Bilag 5 Høring- forvaltningens svar

Uddybende SVAR på indsigelse fra Nellemann Holding AS (p.t. ikke afsendt)

Emne: Referat af Trafikmøde - Bryggervangen og Skt. Kjelds Plads

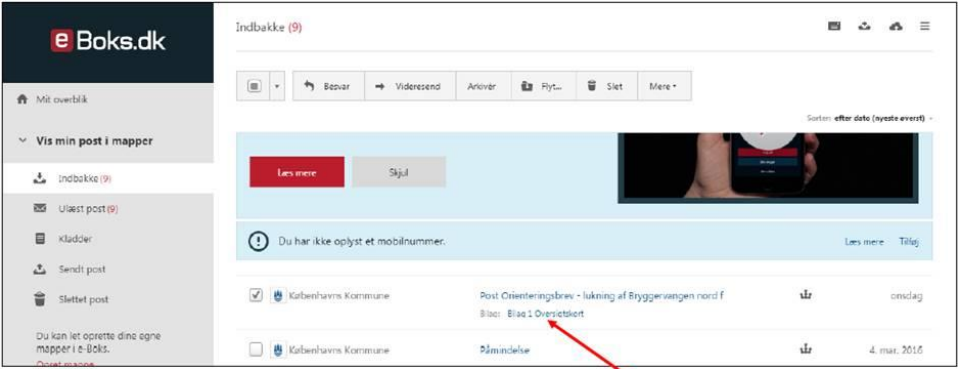
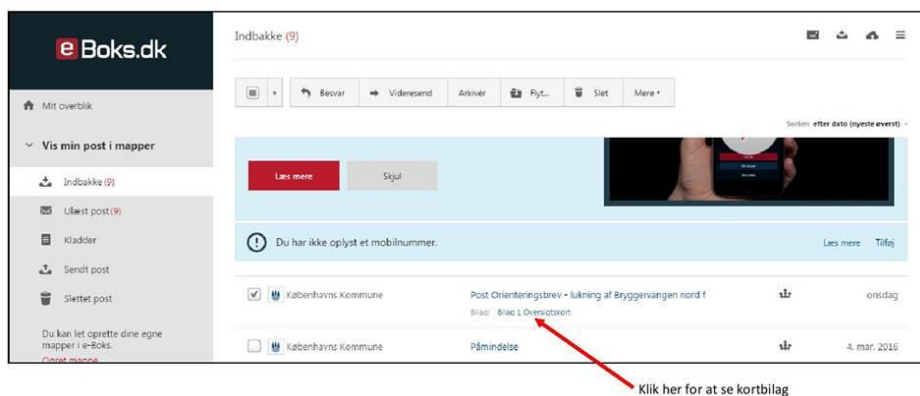
5	Svaret d. 29. april 2016 Kære Arne, Tak for din henvendelse. Det kan være svært at finde bilaget, jeg har derfor vedhæftet et screenshot, så du kan se hvor du skal klikke i e-Boks for at få det frem.  Jeg har også for nemheds skyld vedhæftet kortbilaget. Med venlig hilsen Lagiya Ayoub Khatib Projektleder Områdefornyelsen Skt. Kjelds Kvarter
6	Svaret d. 29. april 2016 Kære Camilla Gram Andersson Orienteringsbrevet er vedlagt et bilag, som er at finde under selve orienteringsbrevet i e-boks:

Det blå markerer projektområdet, hvor man anlægger nyt. Det er den nordlige del af Bryggervangen der lukkes (nord for Skt. Kjelds Plads), lige ved Døgnetto. Det vil stadig være muligt at køre ind på den nordlige del af Bryggervangen af de tilstødende sideveje. Vi opretholder det samme antal parkeringspladser på strækningen, som der er i dag, men sanerer trafikken ved at slynge vejen og sætte hastigheden ned. Langs vejen (Bryggervangen) vil man etablere en form for vejbede og på Skt. Kjelds Plads vil man lave nogle store grønne byrum med mulighed for ophold. På nuværende tidspunkt er arkitekterne i gang med at tegne projektforslaget færdigt, så jeg har ikke en færdig plan jeg kan sende, men på bilaget kan man se den overordnede struktur.
